# 大間原子力発電所

## 敷地周辺及び敷地近傍の地質・地質構造 (コメント回答 その11)

2020年11月20日  
電源開発株式会社

# 指摘事項等

# 7.2.1 陸域の隆起傾向(3/6)

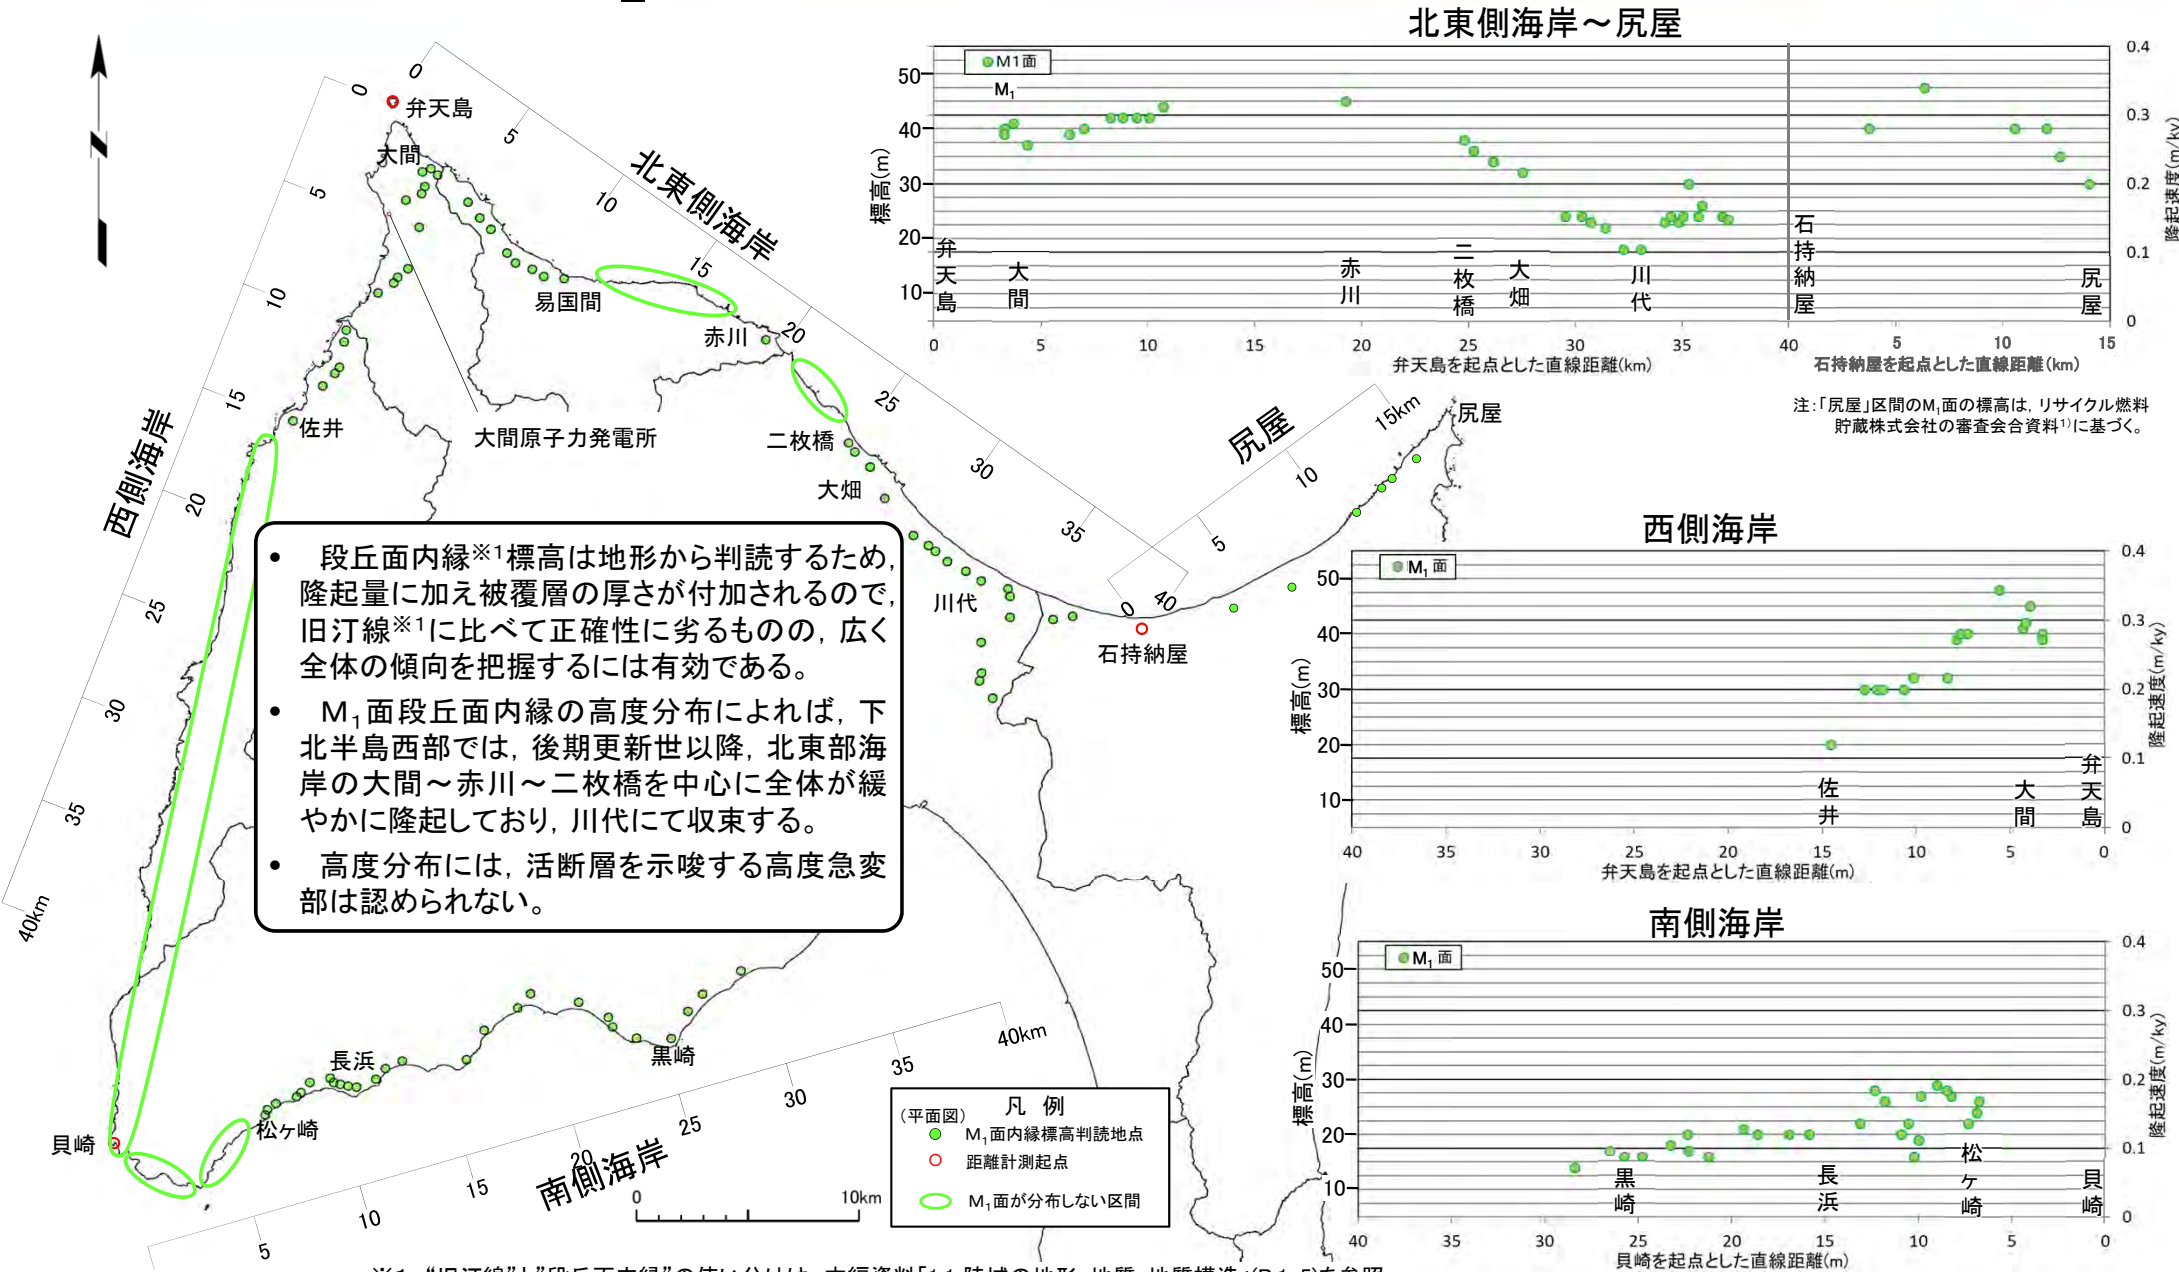
コメントNo. S1-81

第732回審査会合  
資料2-2 P.7-4一部修正
